REWIZJA 1: -DODATKOWY PION NAWIEWNY NKOR B ø160 (PIĘTRA 1÷7)
-ZMIANA WYLOTU NA DACH PIONU WK12A (7 PIĘTRO, DACH)
REWIZJA 2: -ZMIANA KANAŁÓW WENTYLACYJNYCH ELEWACJA
-ZMIANA ILOŚCI I WYMIARÓW KLAP P.POŻ.
-ZMIANA LOKALIZACJA JEDNOSTEK ZEWNĘTRZNYCH KLIMATYZACJA,
-ZMIANA TRAS FREONU
REWIZJA 3: -PROJEKT KUCHNI I RESTAURACJA Z APLECZEM GARTRONOMICZNYM
ZMIANA WENTYLATORÓW WYWIEWNYCH Z PRALNI I POM. DSO
-DODATKOWE KLAPY P.POŻ -DLA POMIESZCZENIA PRALNI I DSO
REWIZJA 4: -PROJEKT KUCHNI I RESTAURACJA Z APLECZEM GARTRONOMICZNYM
NA ŻYCZENIE UŻYTKOWNIKA KLIMATYZACJI IZMIANA ILOŚCI JEDNOSTEK WEWN.
ZMNIEJSZENIE ILOŚCI KURTYN POWIETRZNYCH (2 SZT.)
LIKWIDACJA PRZESUWNICY Z SIECIOWKAMI (DLA KUCHNI)
DODATKOWO, PROPOZYCJA TRAS ODPROWADZENIE SKROPLIN OD KLIMATYZACJI
REWIZJA 5: -PROJEKT WENTYLACJA RESTAURACJI ORAZ KUCHNI
-ZMIANA ILOŚCI I MOCY CHŁ. JEDNOSTEK WEWNĘTRZNYCH KLIMATYZACJA RESTAURACJI
-ZMIANA JEDNOSTKI ZEWNĘTRZNEJ KLIMATYZACJA RESTAURACJA

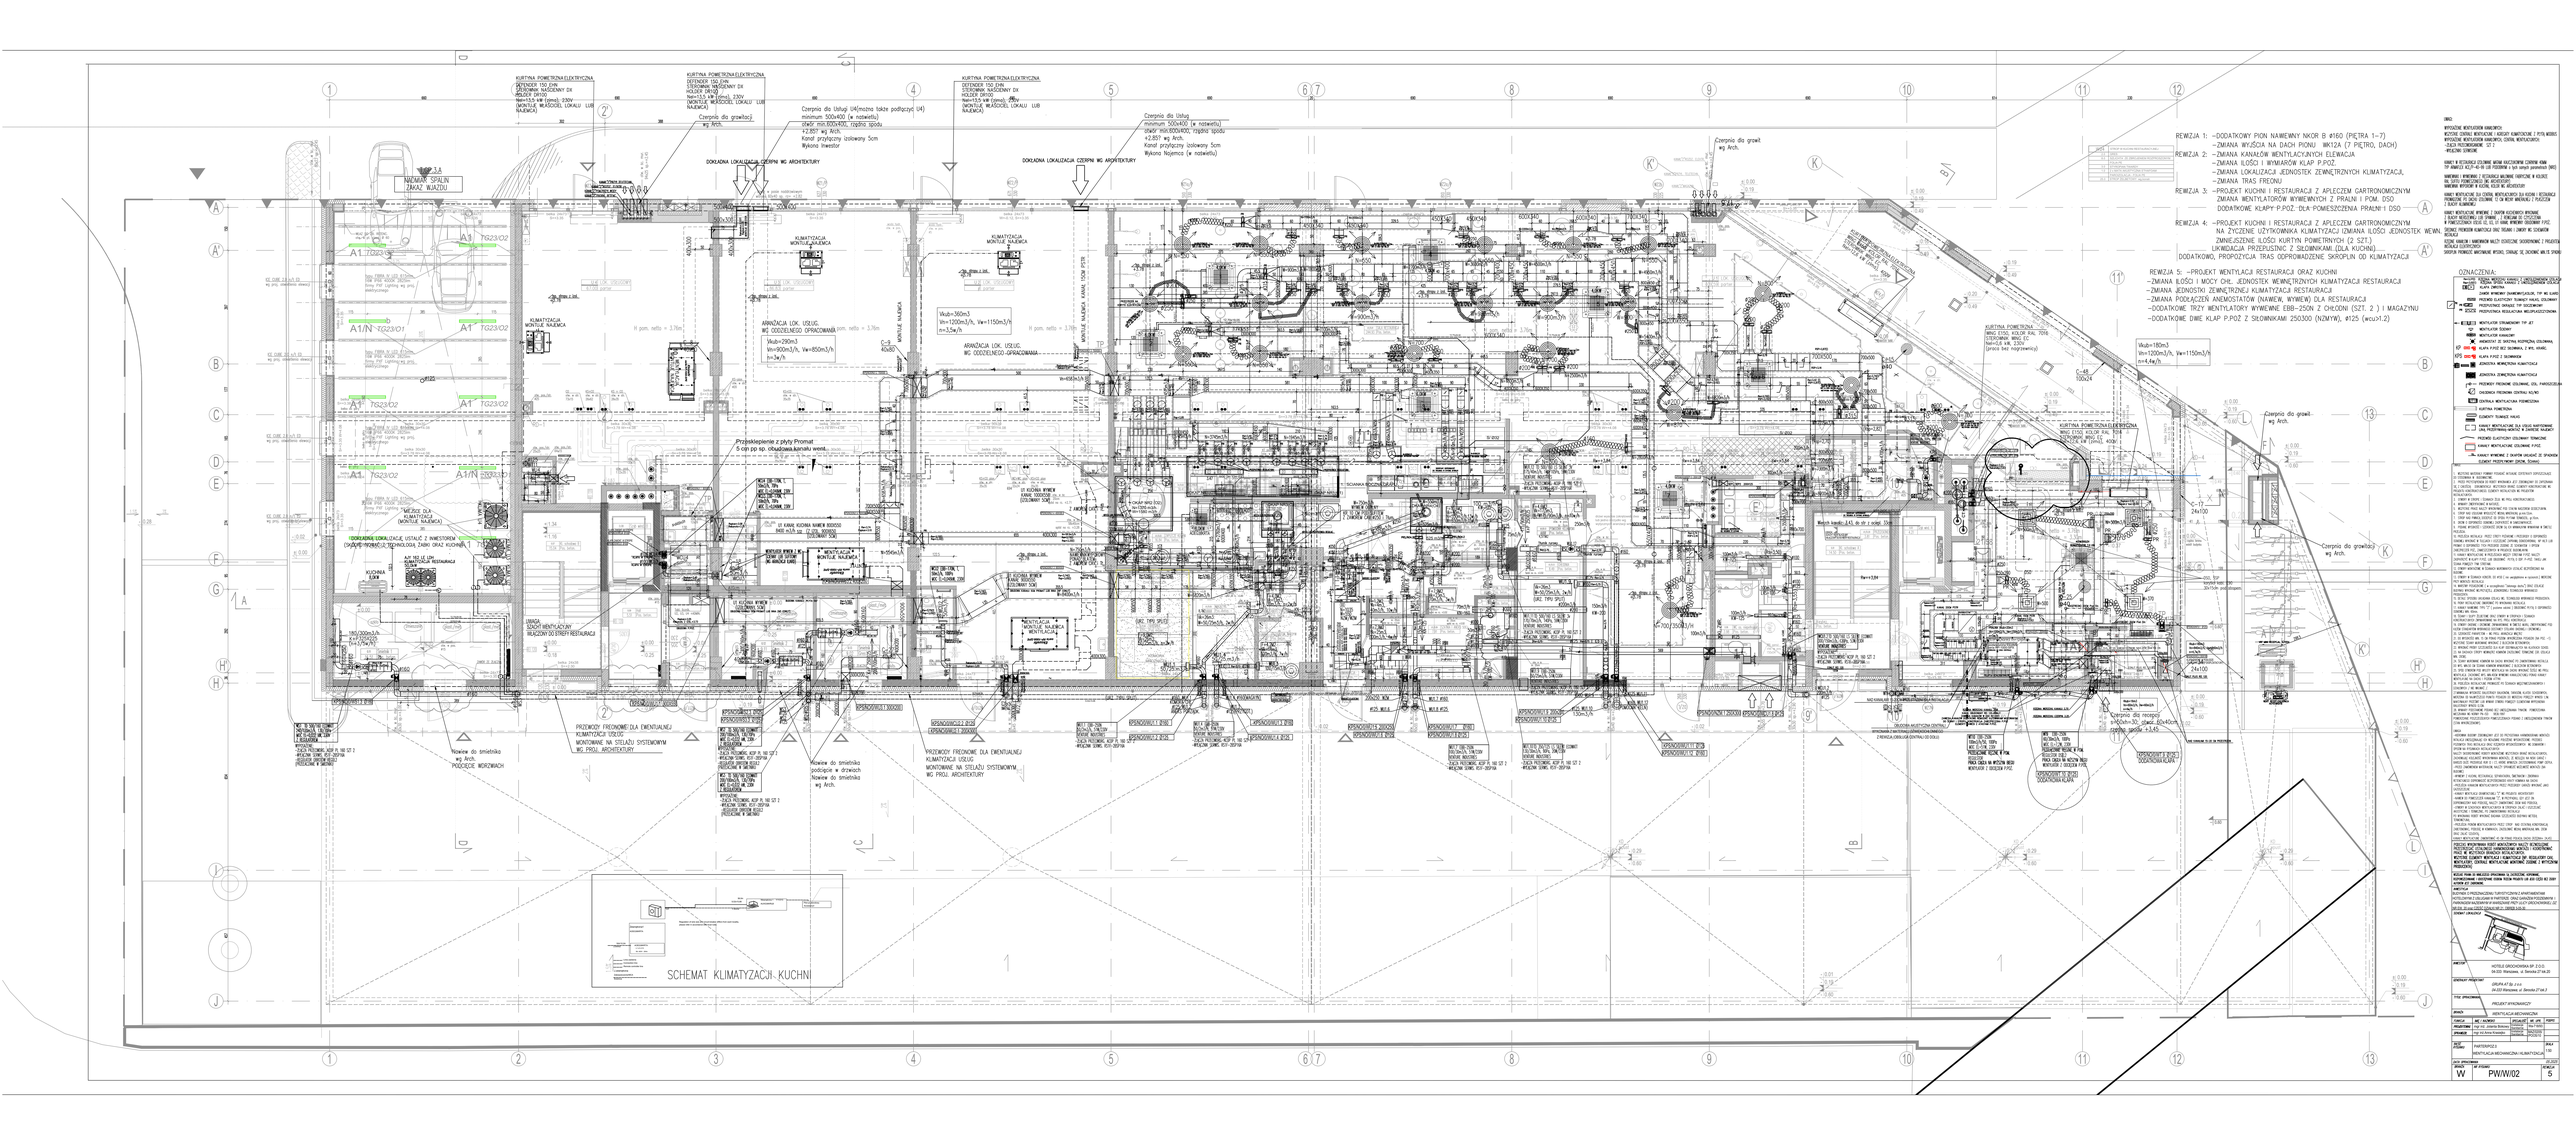
-ZMIANA PODŁĄCZEŃ ANEMOSTATÓW (NAWIEW, WYWIEW) DLA RESTAURACJA
-DODATKOWE TRZY WENTYLATORY WYWIEWNE EBB-250N Z CHŁODNI (SZT. 2) I MAGAZYNU
-DODATKOWE DWIE KLAP P.POŻ Z SIECIOWKAMI 250300 (NZWYW), ø125 (wcuv1.2)
OZNACZENIA:
SCHEMAT KLIMATYZACJI- KUCHNI
KUCHNIA
KLIMATYZACJA MONTUJE NAJEMCA
KURTYNA POWIETRZNA
Wlot=360m3/h, Wyw=1150m3/h
Wlot=290m3/h, Wyw=850m3/h
Wlot=180m3/h, Wyw=1150m3/h
Przeklejenie z płyty Promat 5 cm po sp. oddzielenia kanału went.
Czerpnia dla Usługi U4(można także podłączyć U4) minimum 500x400 (w nastawielu) otwór min.600x400, rzędnó spodu +2.857 wg Arch. Kanał przyłączny izolowany 5cm Wykona Inwestor
DOKŁADNA LOKALIZACJA CZERPNI WG ARCHITEKTURY
Czerpnia dla Usług minimum 500x400 (w nastawielu) otwór min.600x400, rzędnó spodu +2.857 wg Arch. Kanał przyłączny izolowany 5cm Wykona Najemca (w nastawielu)
Czerpnia dla grawit. wg Arch.
Czerpnia dla recyrk. 400x400 +3.345
WYCIĄG SPALIN ZMIAT WJAZDU
